ANÁLISE DO RELATÓRIO DE IMPACTO AMBIENTAL

TERMINAL PORTUÁRIO DE MANGANÊS
MINERAÇÃO BURITIRAMA S.A.

FIGURA 2: Como será o Terminal Portuário de Manganês?

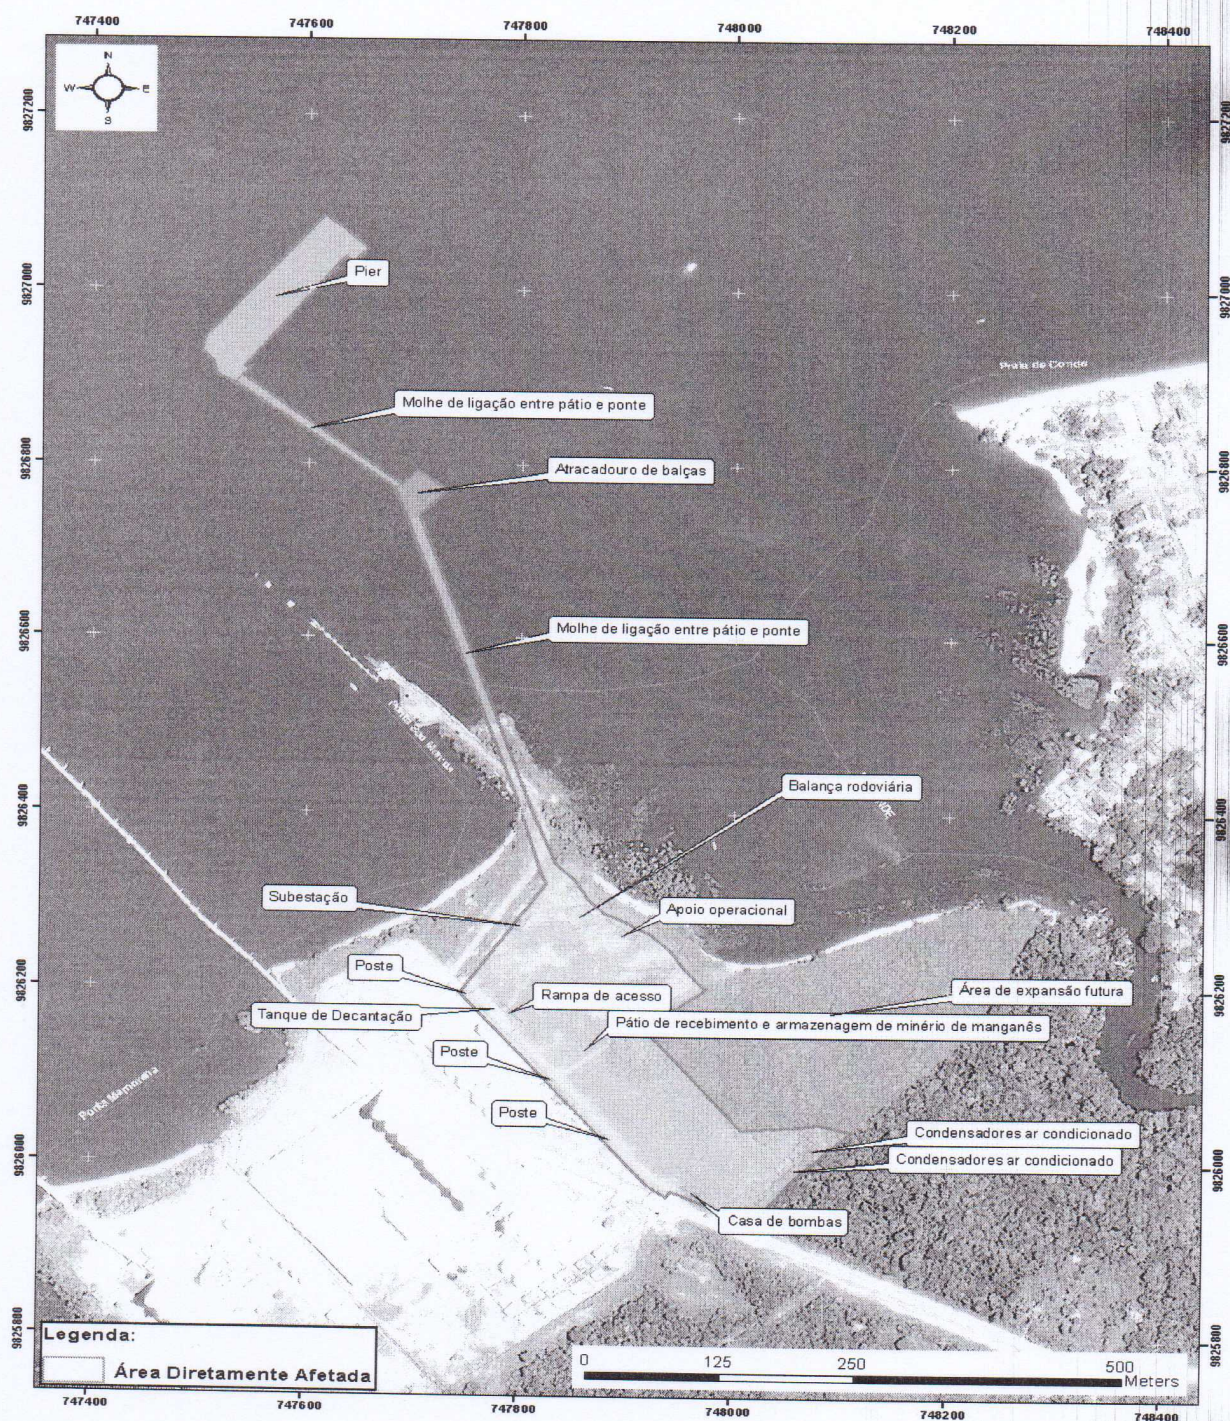
A Figura 2 faz referência a uma “**ponte**”, entretanto, **não indica o local dessa estrutura**, sendo aconselhável solicitar aos executores do projeto uma explicação das estruturas citadas nesta figura.

Pela descrição do RIMA fica a idéia de que na Figura 2 :

O molhe com oito metros de largura livre mais 0,5 metro de sobrelargura nas bordas é constituído por pedras de dimensões variadas ao longo de 388 m de comprimento.³

1. Este molhe será a estrutura que irá do pátio de recebimento e armazenagem de minério de manganês até o atracadouro de balsas.

A ponte de acesso ao berço terá 6 m de largura e 200 m de comprimento.³

Então, esta ponte será a estrutura que irá do atracadouro de balsas até o pier, considerando que as definições de berço e pier que são:⁴

Relativamente ao píer do empreendimento sob análise, o RIMA informa que este terá um berço de atracação com 200 m de comprimento, podendo operar com um navio mineraleiro a cada operação de embarque.

Não foram fornecidos no RIMA outras explicações sobre as estruturas operacionais do terminal portuário.

FIGURA 3: Localização da ADA (em vermelho), AID (em amarelo) e AII (em bege) para os meios físico e biótico. **Observar que há erro na legenda da figura.**

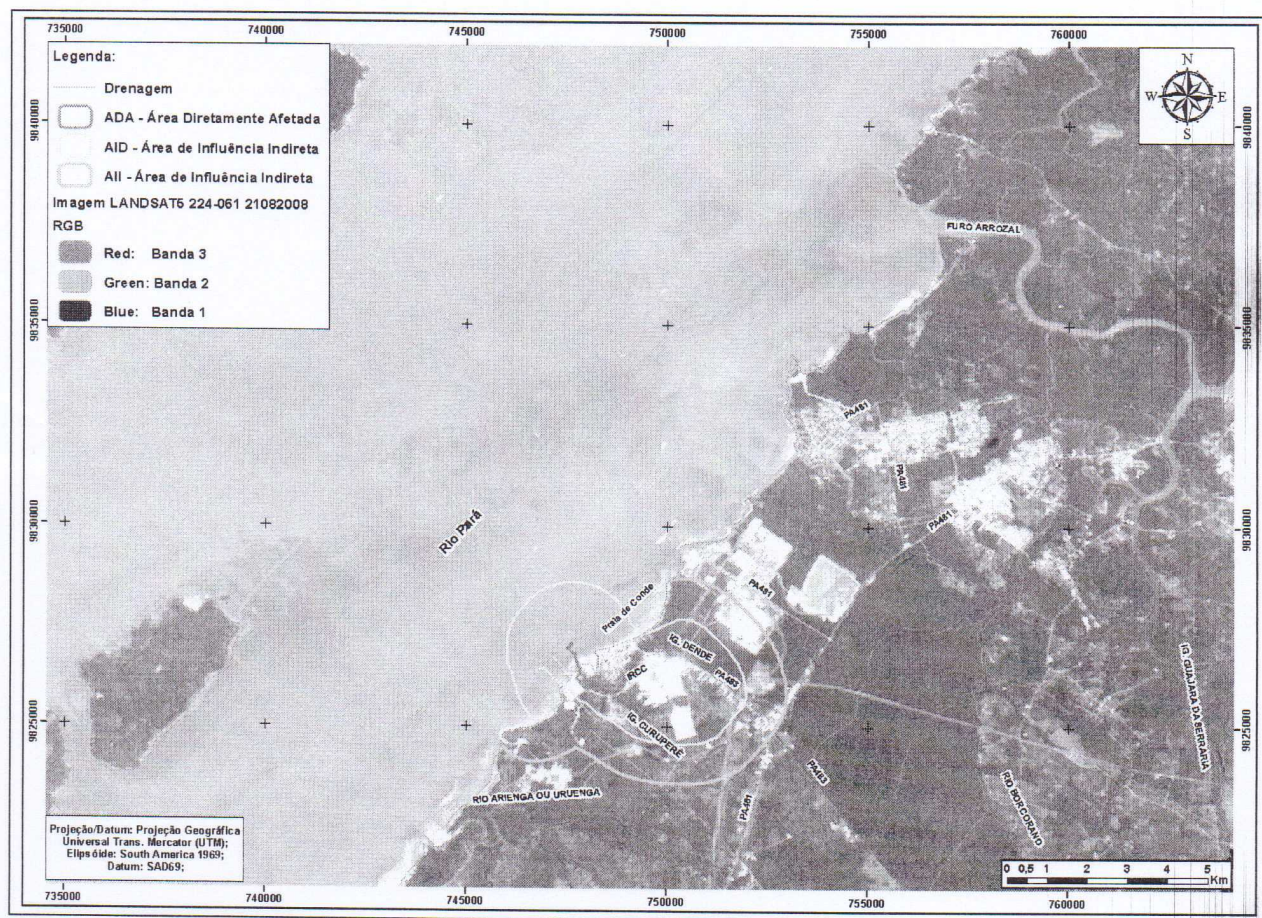
Observando a localização do terminal portuário relativamente a sua vizinhança imediata fica evidente que:

- a área escolhida pela Mineração Buritirama para construção do terminal portuário é vizinha a IMERYS-RCC;
- os igarapés Dendê e Curupê estão dentro da área diretamente afetada tanto pelas atividades da IMERYS quanto pelas atividades do Terminal Portuário da Buritirama;
- esta situação locacional alerta para adoção de medidas preventivas e protetivas para estes cursos d'água, principalmente considerando os eventos e acidentes anteriores relativos a contaminação devido a resíduos de beneficiamento do caulim;
- maior cuidado se justifica pela possibilidade de dispersão de finos de minério de manganês, a partir das pilhas estocadas no pátio de embarque, que podem atingir as águas dos igarapés;
- efeitos de adição ou de sinergia de impactos precisam ser considerados.
